改善箇所説明図①

(2BL-RN58J/2BL-RN51J/2BL-RP27J/2BL-RP25J/EBL-RP27J/EBL-RP25J/2BL-RN50J)

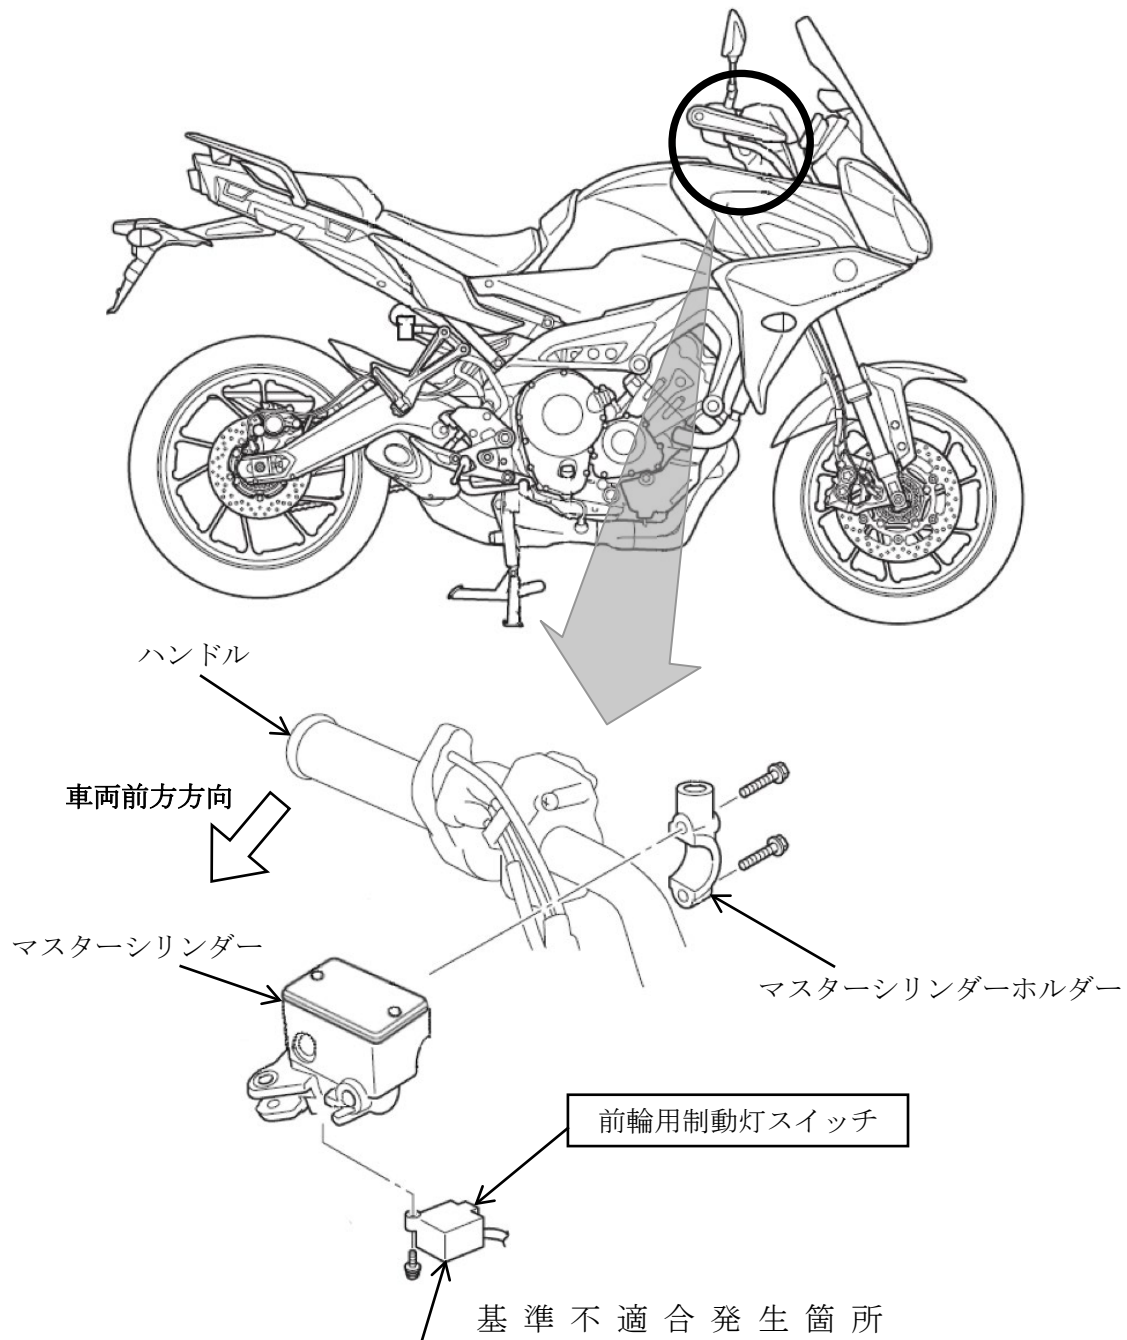
制動灯において、制動灯スイッチ内部ゴム部品の成形に使用している離型剤が不適切なため、当該ゴム部品にシリコン成分が含まれているものがある。そのため、スイッチ内部にシリコンガスが充満して、スイッチ操作により通電した際に接点部に酸化シリコンが生成され、そのまま使用を続けると、制動灯が消えなくなるおそれがある。

改善の内容：前輪用制動灯スイッチを対策品に交換する。

識別：リコール番号入りの識別ステッカーを車台番号打刻位置付近に貼付する。

改善箇所説明図②

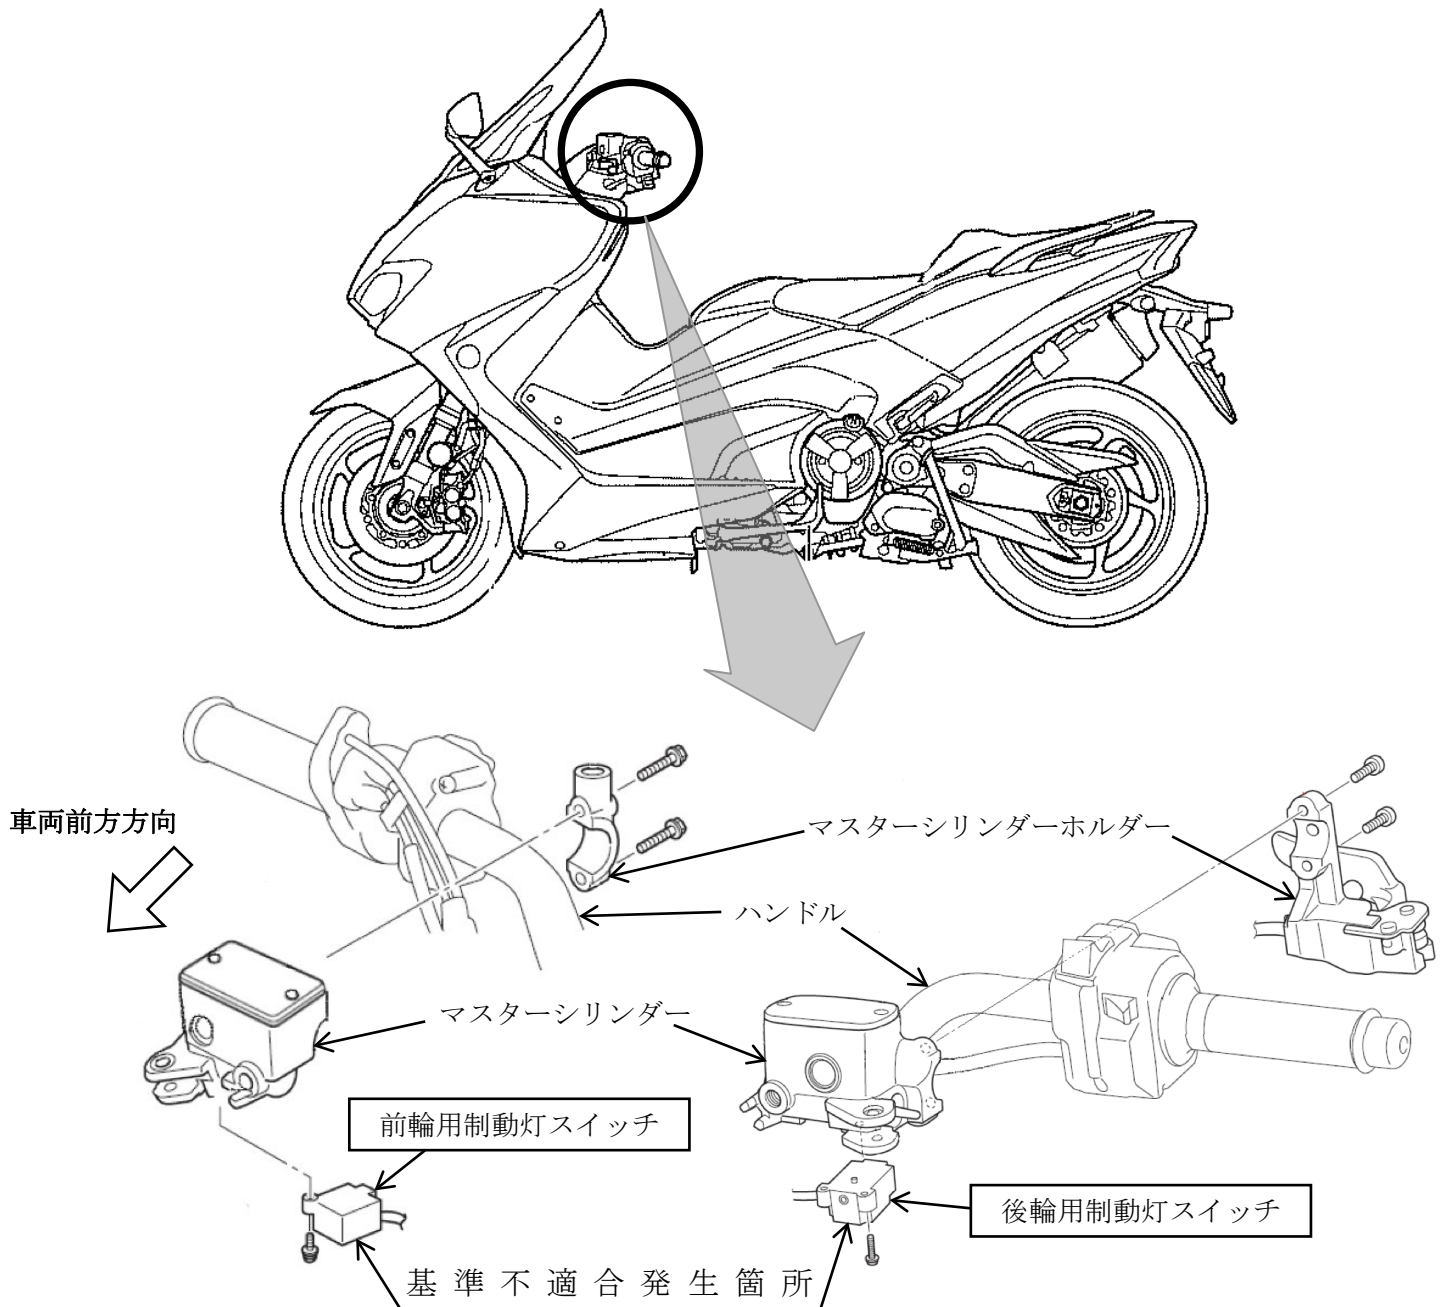
制動灯において、制動灯スイッチ内部ゴム部品の成形に使用している離型剤が不適切なため、当該ゴム部品にシリコン成分が含まれているものがある。そのため、スイッチ内部にシリコンガスが充満して、スイッチ操作により通電した際に接点部に酸化シリコンが生成され、そのまま使用を続けると、制動灯が消えなくなるおそれがある。

改善の内容：前輪用制動灯スイッチ及び後輪用制動灯スイッチを対策品に交換する。

識別：リコール番号入りの識別ステッカーを車台番号打刻位置付近に貼付する。
